## DODATEČNÉ INFORMACE K ZADÁVACÍM PODMÍNKÁM

### DODATEČNÉ INFORMACE K ZADÁVACÍM PODMÍNKÁM V.

Výše uvedený zadavatel Vám v souladu s ustanovením § 49 zákona č. 137/2006 Sb., o veřejných zakázkách, ve znění pozdějších předpisů (dále jen „zákon“) sděluje následující dodatečné informace k zadávacím podmínkám vztahující se k veřejné zakázce „**ČZU – Centrum ekonomicko – manažerských studií – 2. část**“

D1\_1\_ARS- Technická zpráva

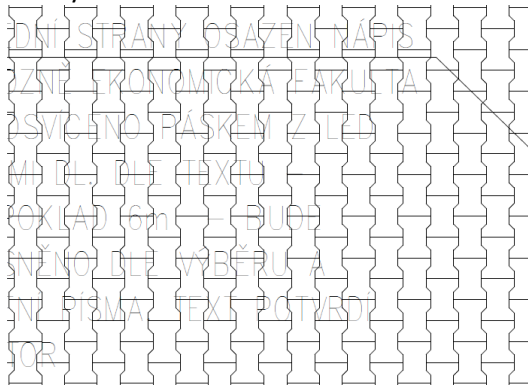
V technické zprávě je na str. 14 zmíněno provizorní uzavření prostor stávající etapy I. po dobu stavebních prací. Je uvažováno se 2 variantami dle návaznosti na probíhající výuku.

Prostor, kde budou probíhat stavební práce, bude oddělen od ostatních ploch příčkou s tepelně technickými a akustickými vlastnostmi. Probíhající práce musí být v souladu s požadavky investora a požadavky na BOZP a PO.

V součinnosti s investorem bude stanoven postup prací v návaznosti na probíhající výuku. Pokud nebude během prací využíváno seminárních místností v dvoupodlažním traktu, bude prostor oddělen příčkou umístěnou za sociální zařízení – varianta 1 v půdorysu stávající a bourací práce. Pokud bude požadavek na probíhající výuku v seminárních místnostech, bude příčka umístěna za sloupy (z důvodu tepelně - technických) – viz poloha var. 2 v půdorysu stávajícího stavu a bouracích prací. Poněvadž budou práce probíhat i v prostoru únikového východu, musí se zřídit provizorní únikový východ – viz vyznačení v půdorysu 1.NP – stávající a bourací práce. Dveře, které se osadí, budou provizorní s tepelně - technickými parametry a bezpečnostní. Úniková cesta povede bezpečně koridorem staveniště – oddělena bude od staveniště konstrukcemi svislými i vodorovnými (tzv. tunelem). Únikové východy musí být viditelně označeny a nesmí být během probíhajících prací uzamčeny nebo zneprístupněny. Únikové východy budou řešeny tak, aby mohli být využity i osobou se sníženou schopností pohybu a orientace.

Která varianta bude provedena? Žádáme zadavatele o doplnění všech výše zmíněných stavebních úprav do VV.

Pro nacenění je třeba uvažovat s variantou 2.
